**Aránytalanság**  
dr. Rigó Mihály  
ny. mérnök

**Miért nem e második csoport nézete, igénye uralja a szegedi terek felújítását?**

**Aránytalanul soknak és értelmetlennek találom a burkolt felületet!**

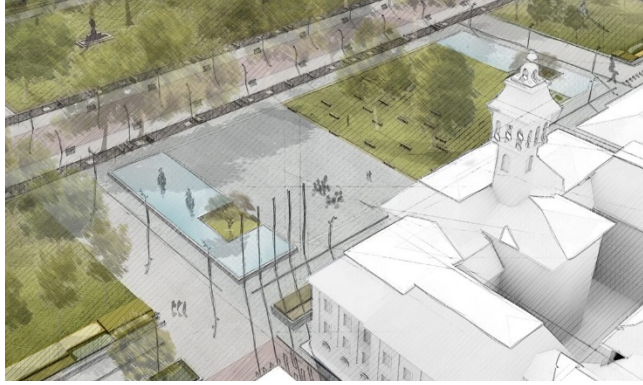
1. Manapság egy városban már nem trendi a városközépre mélygarázst építeni. Mint tudjuk, a Széchenyi tér Tózsér-ház felőli sarkára most mégis ez készül. Ez szembe megy a modern közlekedéstervezési igyekezettel.
2. „Az önkormányzatnak korábban is voltak tervei, hogyan lehet „kikönnnyíteni” a belváros forgalmát, és most itt az alkalom, azzal együtt, hogy az autómentes Széchenyi térhez, belvároshoz elengedhetetlen a harmadik Tisza-híd megépítése – mondják, hozzáátéve, ütemezhető tervükben is ezzel számolnak.”

**Az autómentes Széchenyi tér és az autómentes belváros gondolata ma már szintén tévedés, mint a mélygarázs is.** Mintha a tervezők lemaradtak volna egy brossúrával.

Micsoda logikai bukfenec az autómentes térre mélygarázst tervezni!
